Vysvětlení zadávací dokumentace 3

Název: Víceúčelový sportovní areál UKB – výběr zhotovitele stavby
Druh veřejné zakázky: Stavební práce
Druh zadávacího řízení: Otevřené řízení
Adresa veřejné zakázky: <https://zakazky.muni.cz/vz00007530>

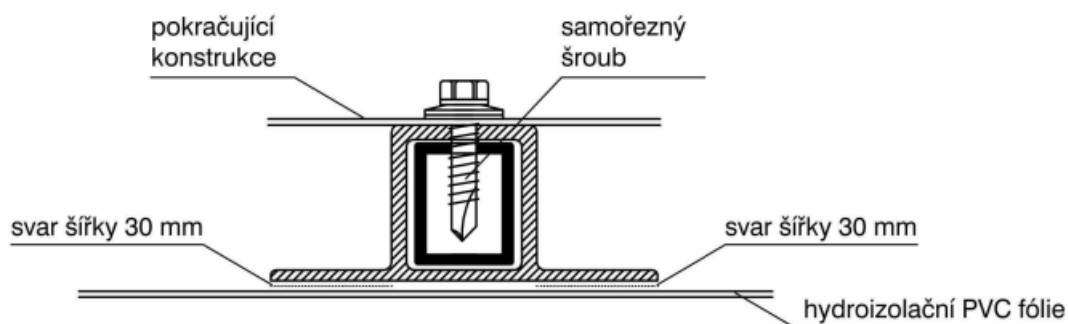
Na výkrese střechy (AS-106) se nachází tento detail, který nemá žádné označení. K čemu detail patří a jaká je to pokračující konstrukce?

Kde tuto položku najdeme ve výkazu výměr v bm?

Jedná se o detail kotevní konstrukce fotovoltaických panelů a návaznosti na střešní plášť. Tato konstrukce je vykázána v rámci objektu SO06 - Fotovoltaické panely, jehož součástí je i dodávka této konstrukce. Upozorňujeme, že typ (konkrétního zhotovitelem vybraného výrobce) těchto kotevních profilů musí být vybrán v koordinaci s dodavatelem střešní fólie - kotevní profily jsou navařeny na střešní fólii - tzn., že kotevní profil a střešní fólie musí být kompatibilní z hlediska svařitelnosti.

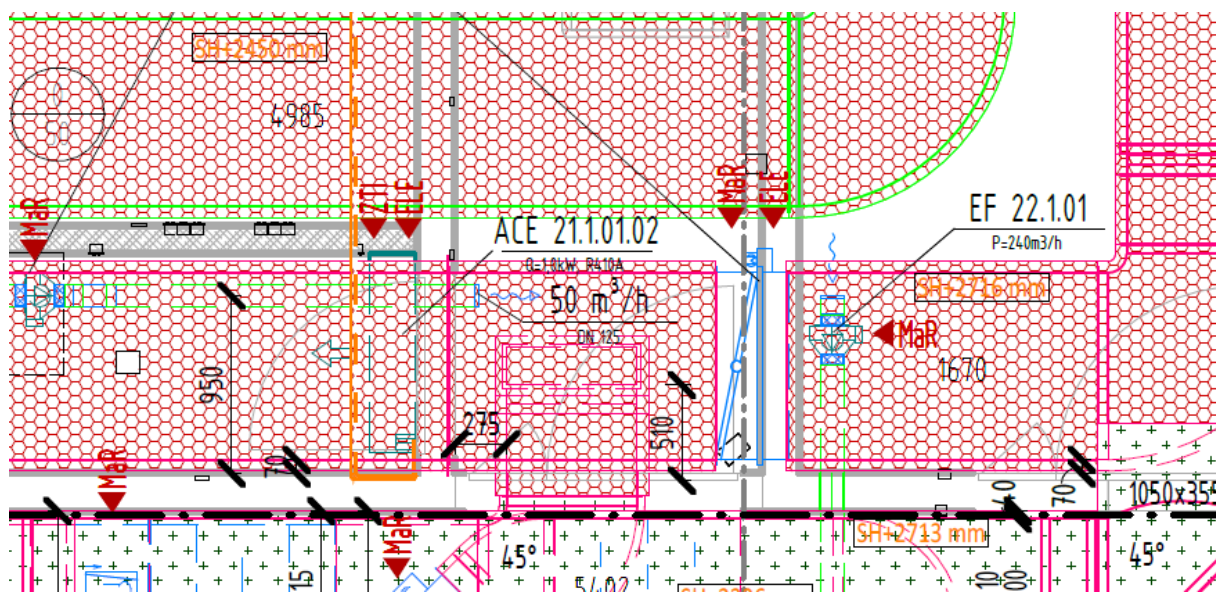
V půdorysu 2.NP – část VZT se nachází vnitřní jednotka od VRV systému, která však není zohledněna ve výkazu výměr.

Žádáme o kontrolu VV/PD.

Výkaz výměr byl revidován a doplněn.
